CCR-VIA -- COMITATO DI COORDINAMENTO REGIONALE PER LA VALUTAZIONE D'IMPATTO AMBIENTALE

Giudizio n° 3420 del 25/05/2021

Oggetto: Impianto di messa in riserva e trattamento dei rifiuti inerti non pericolosi

Tipo procedimento: Verifica di Assoggettabilità ai sensi dell'art. 19 del D.Lgs 152/06 e ss.mm.ii.

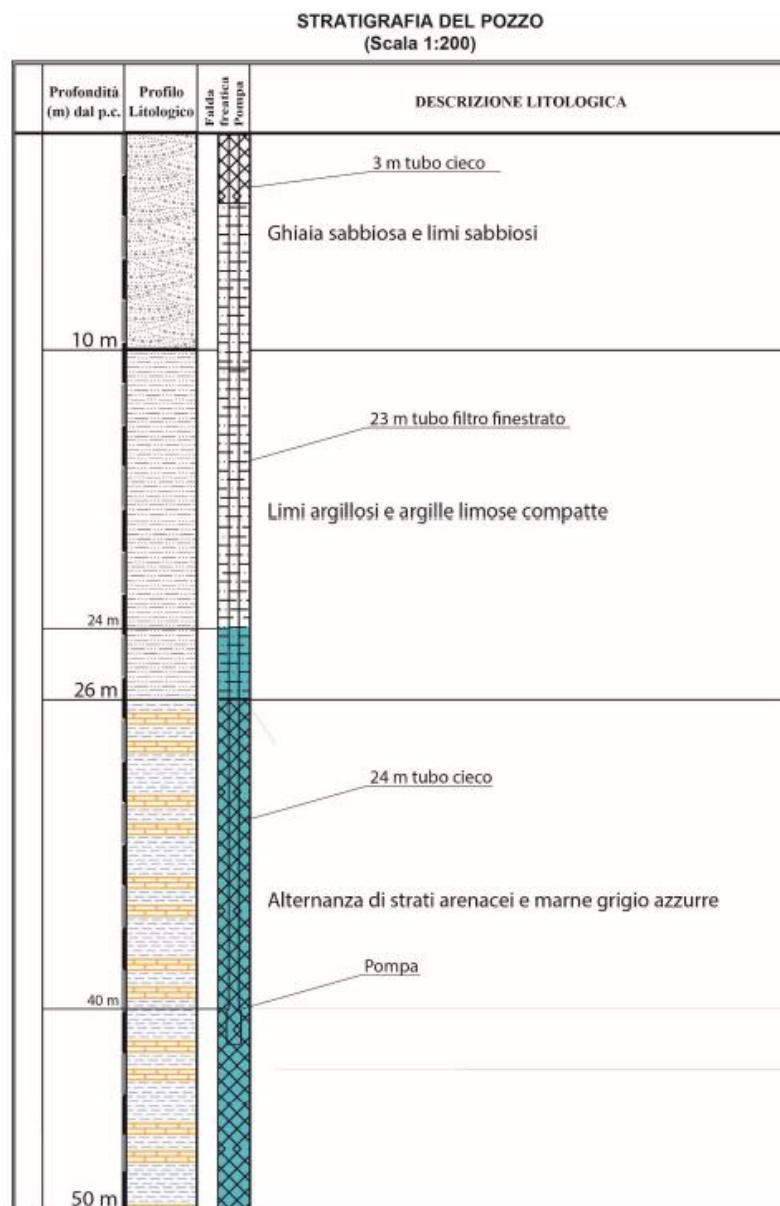
In merito a quanto richiesto al Proponente al punto 1) del Giudizio n. 3228 del 10/09/2020 "In relazione alla necessità di garantire la protezione della falda, e considerato il sistema di scarico proposto al suolo (che richiede il rispetto dei limiti della tabella 4 allegato 5 parte terza del 152/2006 nonché l'assenza, intesa come limite di rilevanza dello strumento, delle sostanze di cui al punto 2.1 allegato 5 parte terza), si necessita di approfondimenti rispetto alla presenza ed alla vulnerabilità delle falde acquifere sottostanti, definendo le caratteristiche idrogeologiche dell'acquifero e le modalità con cui avviene l'eventuale circolazione idrica sotterranea, che nella relazione geologica presentata si dice essere alimentate per notevole infiltrazione delle acque meteoriche. Ciò in considerazione anche della presenza di un pozzo di emungimento idrico.", la Frani Calcestruzzi s.r.l. ha pubblicato la RELAZIONE SULL'ASSETTO IDROGEOLOGICO DEL SITO E VULNERABILITÀ DELLA FALDA, redatta a firma del Dott. Angelo Monaco iscritto all'Ordine dei Geologi Regione Abruzzo al num 145.

Considerando il deflusso dell'acquifero alluvionale verso sud, unitamente alla geometria dell'impianto della Frani Calcestruzzi srl e alla ubicazione relativa del piazzale impermeabilizzato e del pozzo, il tecnico conclude proponendo, a verifica della bontà del processo di trattamento delle acque di prima pioggia, una attività di monitoraggio qualitativo delle acque di falda emunte dal pozzo una volta avviate le attività dell'impianto di trattamento dei rifiuti inerti, da confrontarsi con una "lettura di zero" da effettuarsi prima dell'avviamento delle suddette attività.

Vista la presenza di una falda nei depositi detritico-alluvionali e considerato il sistema di scarico al suolo proposto, prima dell'avvio dell'esercizio dell'impianto, dovrà essere realizzata una rete piezometrica atta a ricostruire la circolazione idrica sotterranea nonché ad effettuare il monitoraggio quali-quantitativo delle acque sotterranee. Il piano di monitoraggio (ubicazione, frequenze e analiti) dovrà essere concordato con il Distretto

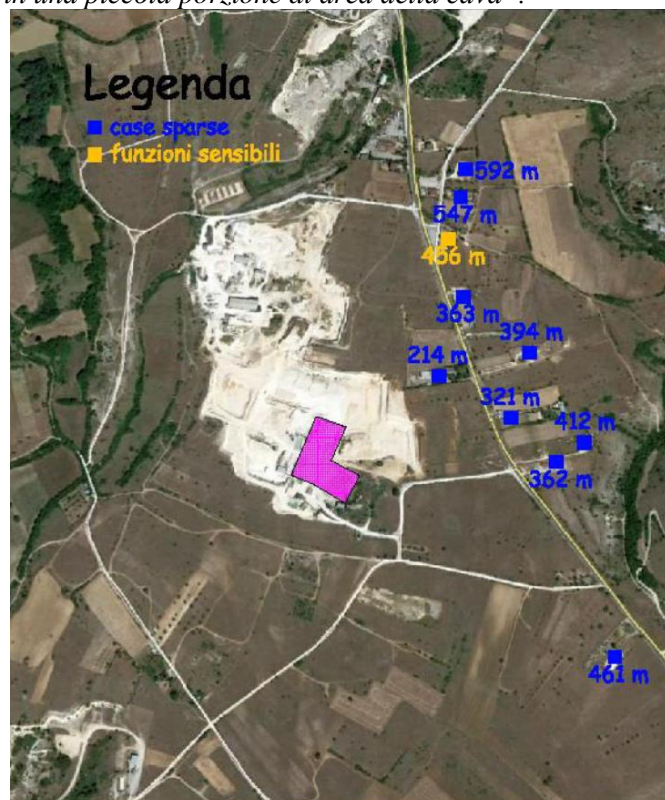
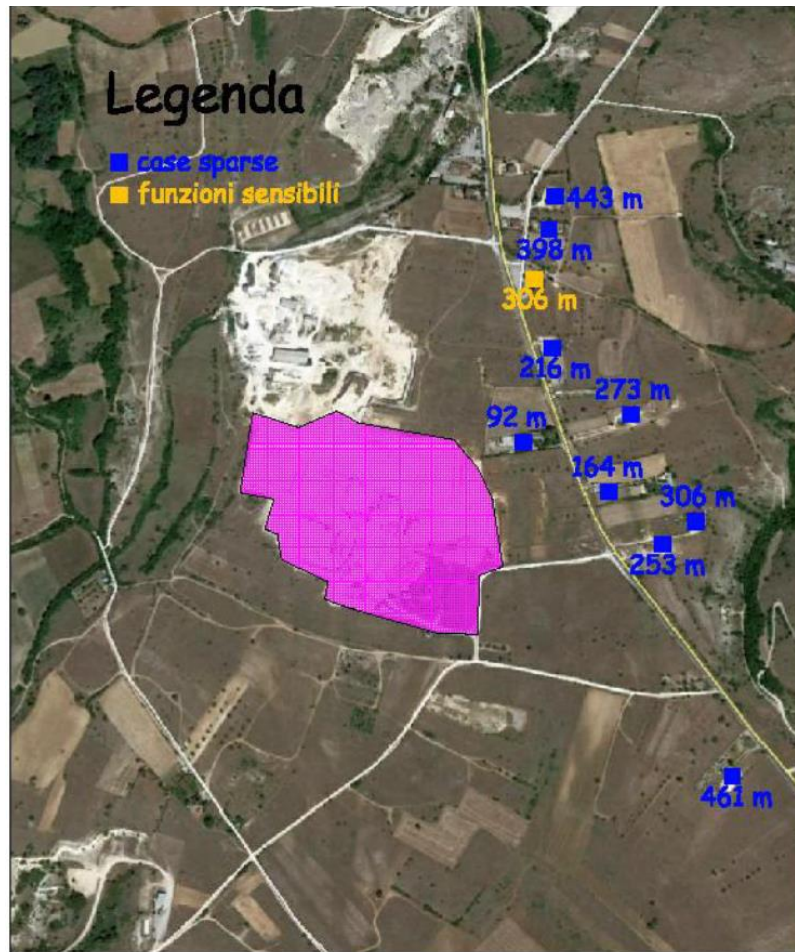
In merito a quanto richiesto al Proponente al punto 3) del Giudizio n. 3228 del 10/09/2020 “L’azienda non ha riproposto in modo puntuale il calcolo delle distanze dal confine. Secondo il PRGR la distanza da case sparse può essere anche inferiore a 100 m, mentre da funzioni sensibili deve essere di almeno 200 m. L’area di impianto non è recintata, quindi continua a non essere chiaro come vengono prese le distanze. Essendo il progetto proposto integrato con l’attività di cava, le distanze vanno calcolate dal confine di quest’ultima”, il tecnico dichiara quanto segue:

“...si rappresentano nel seguito n. 2 planimetrie contenenti le distanze da case sparse e funzioni sensibili presenti nell’area circostante, e calcolate dai confini specifici ed effettivi dell’impianto di trattamento degli inerti, e della cava. Come è ben evidente, in nessuno dei due casi esistono motivazioni ostantive, in termini di distanze dai confini che comportino l’impossibilità di prevedere l’attività di trattamento dei rifiuti inerti nell’impianto localizzato in una piccola porzione di area della cava”.

Dall’analisi puntuale delle distanze dal confine dell’area dell’impianto di trattamento dei rifiuti inerti, il tecnico dichiara che l’unica funzione sensibile a distanza di 456 metri è la Chiesa di Santa Lucia di Castelnuovo e che la casa sparsa più vicina risulta a una distanza di 214 m.

Dall'analisi puntuale delle distanze dal confine dell'area della cava il tecnico dichiara che l'unica funzione sensibile a distanza di 306 metri è la Chiesa di Santa Lucia di Castelnuovo e che la casa sparsa più vicina risulta a una distanza di 92 m.
